Produkt-Änderungsmitteilung

Betroffenes Produkt: TMSE 10 J-RA

Gültigkeitsdatum: ab Fertigung Januar 2012

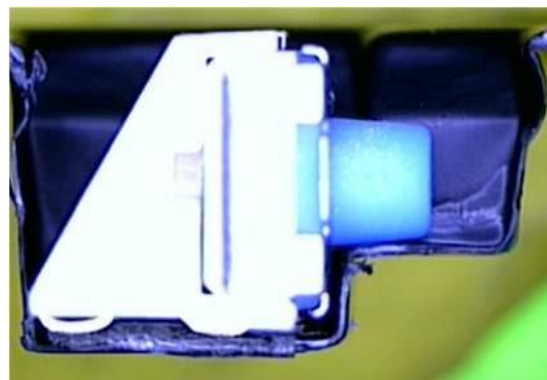
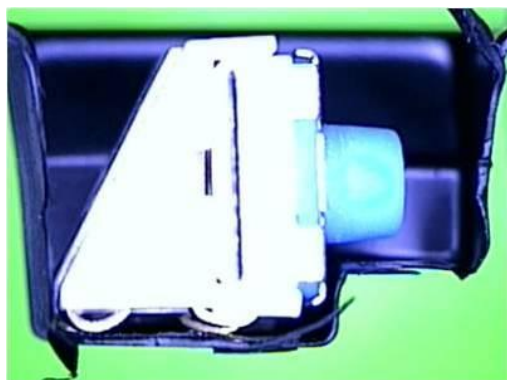
Im Zuge der ständigen Produktverbesserung werden die Taschen des Trägergurtes geändert. Dadurch wird Kippen und Verdrehen des Schalters verhindert, so dass eine gute Entnahme durch Bestückungsautomaten erleichtert wird.

ALT: Bauteil kann vor und zurück kippen

NEU: kein Kippen, da Knopf abgestützt

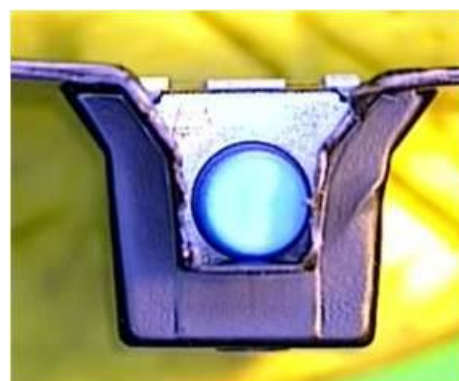
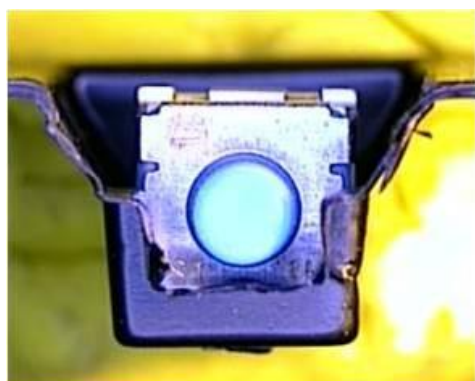
ALT: Bauteil kann sich seitlich verdrehen

NEU: kein Verdrehen durch engere Tasche
